H24-B14-2 深度49.24~49.55m 最新活動面の走向・傾斜 (No.82) の見直しに伴い, 条線方向 (No.83) を変更

H24-B14-2 深度49.24~49.55m 最新活動面の走向・傾斜 (No.82) の見直しに伴い, 条線方向 (No.83) を変更

H24-B14-2 深度49.24~49.55m 最新活動面の走向・傾斜 (No.82) , 条線方向 (No.83) の見直しに伴い,
最新活動面(深度49.26m)の変位センス (No.84) を変更

コア写真

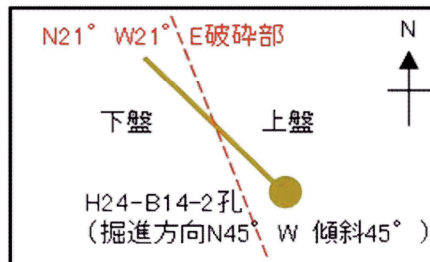
- H24-B14-2孔 深度49.26mの断層面の走向・傾斜はN21°W21°E ※であり, 条線観察は下盤側から実施している。※破碎部の走向・傾斜をBHTV画像から取得できなかったことから, 同一ボーリングコアの他の不連続面と本破碎部の位置関係から推定した走向・傾斜データを使用

図1 H24-B14-2孔位置平面図(模式図)

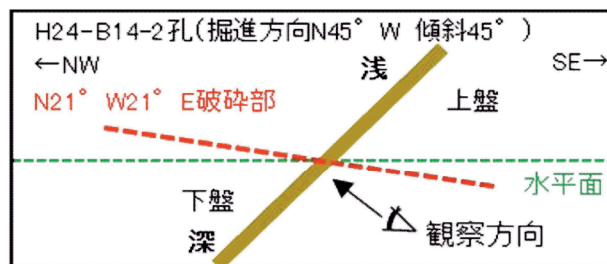
・ボーリングは掘進方向N45° W, 傾斜45° で掘削している。
 ・破碎部の走向・傾斜はN21° W21° Eであり, ボーリングと破碎部の平面的な位置関係は左図のようになる。
 ・破碎部は東傾斜であることから, 西側が下盤, 東側が上盤となる。

図2 H24-B14-2孔を通る断面図(模式図)

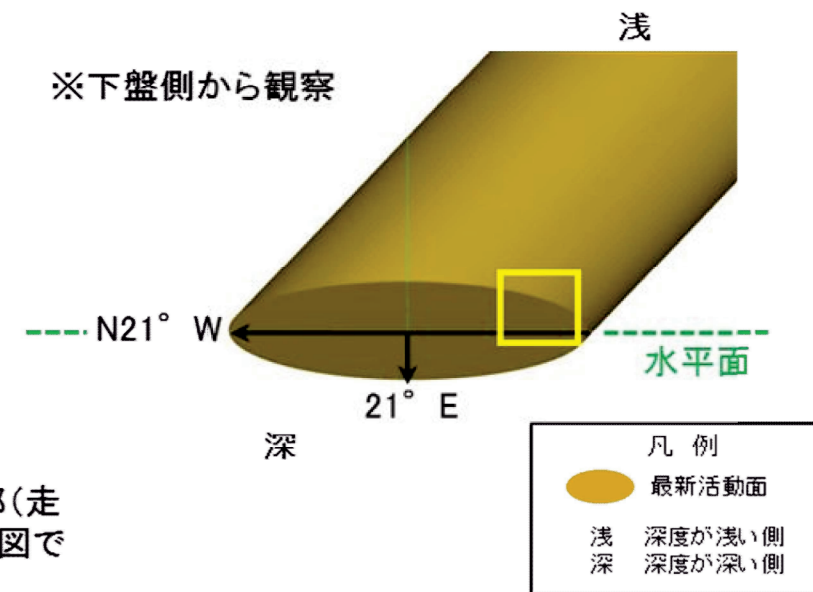
・ボーリング(掘進方向N45° W, 傾斜45°)と破碎部(走向・傾斜N21° W21° E)をボーリング孔沿いの断面図で示すと左図のようになる。
 ・ボーリング孔の浅い側が上盤, 深い側が下盤となる。

コア写真

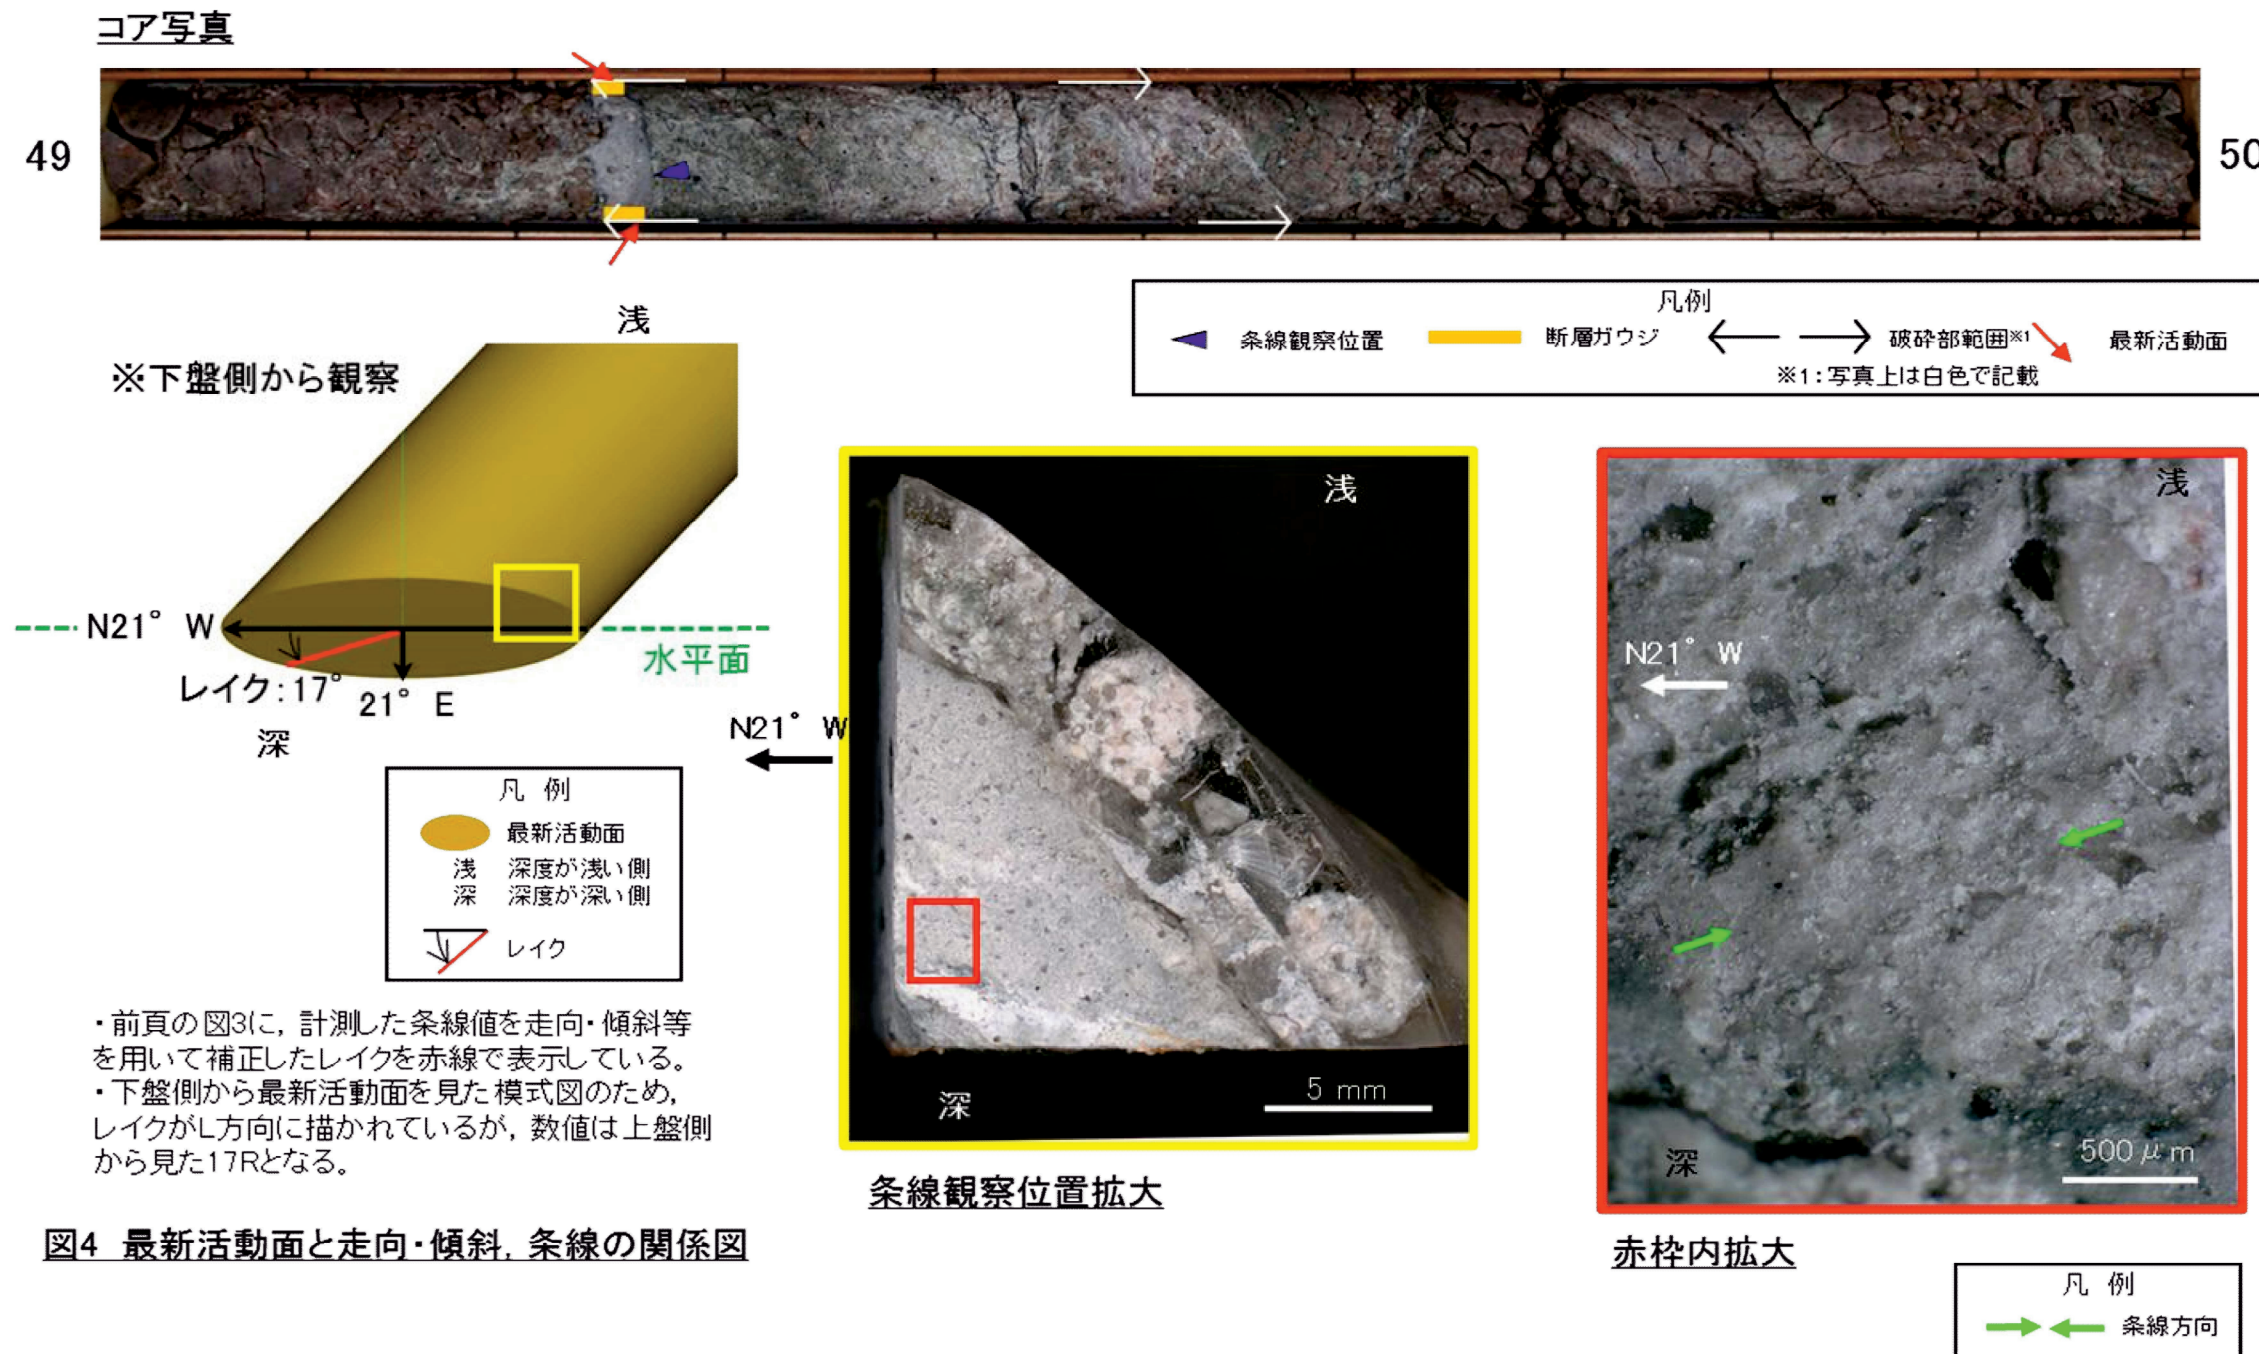
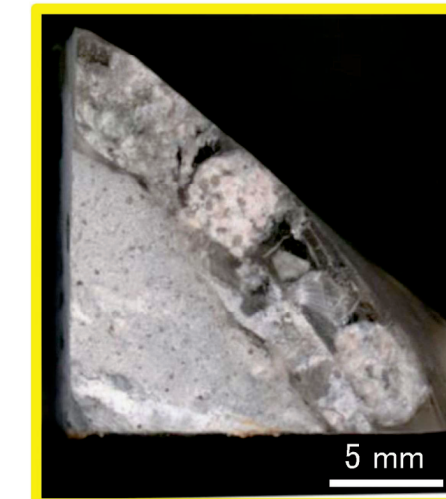
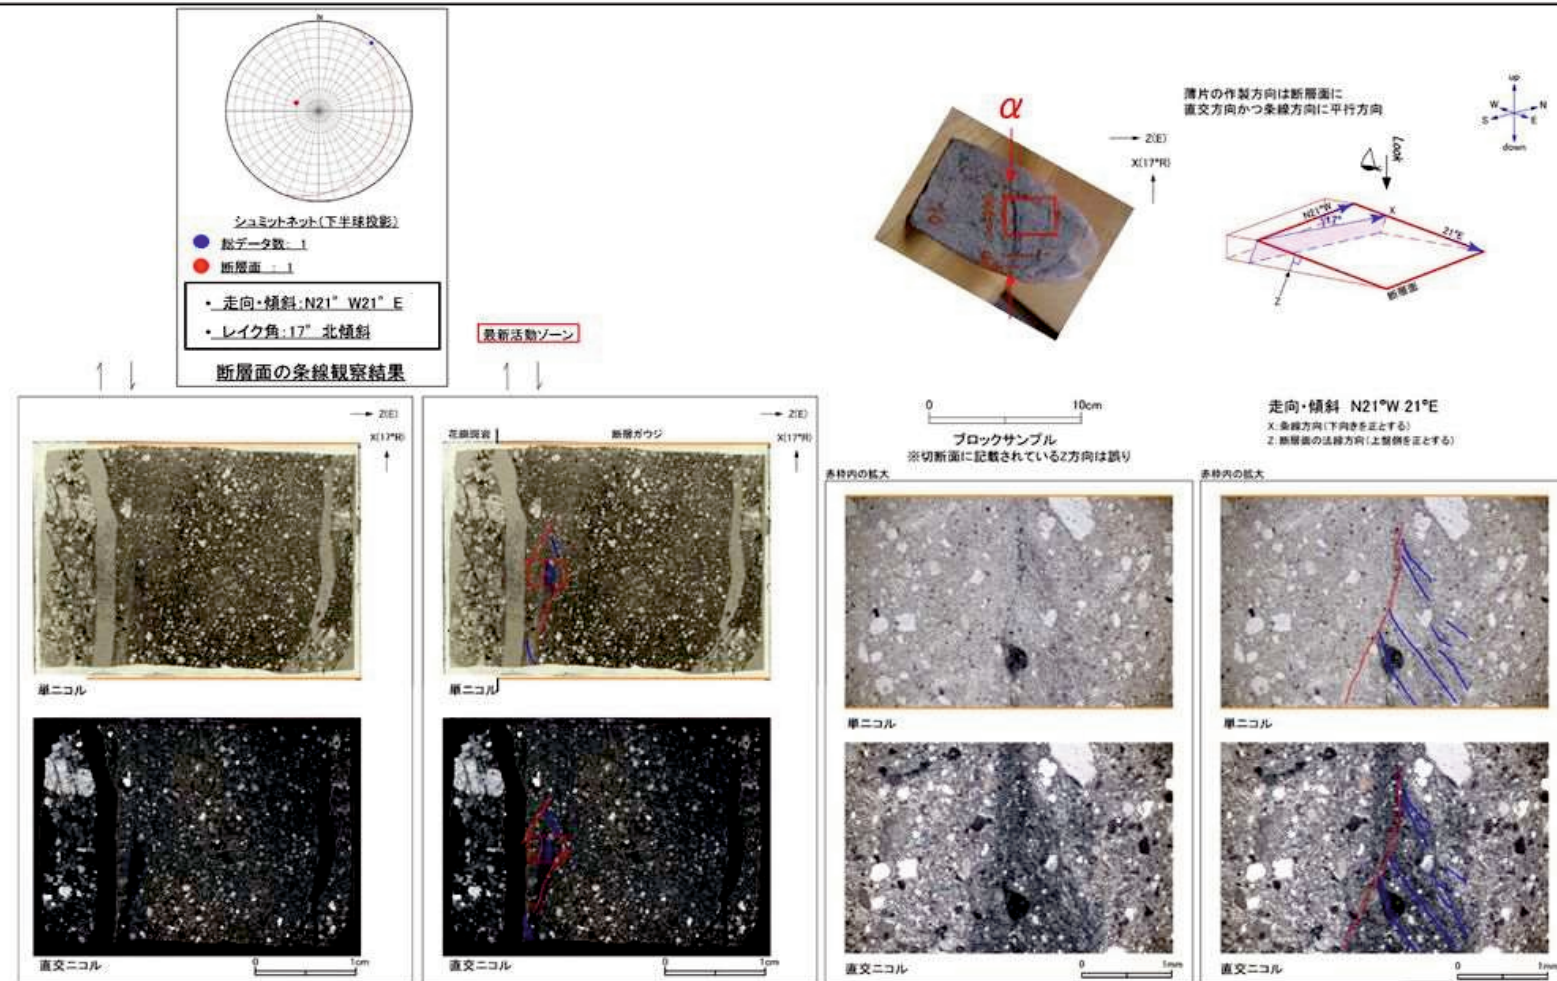
- H24-B14-2孔 深度49.26mの断層面の走向・傾斜はN21°W21°E ※であり, 17Rの条線が認められる。※破碎部の走向・傾斜をBHTV画像から取得できなかったことから, 同一ボーリングコアの他の不連続面と本破碎部の位置関係から推定した走向・傾斜データを使用

H24-B14-2 深度49.24~49.55m 最新活動面の走向・傾斜 (No.82) の見直しに伴い, 条線方向 (No.83) を変更

- 条線観察位置が最新活動面であることを残試料を用いて確認した。
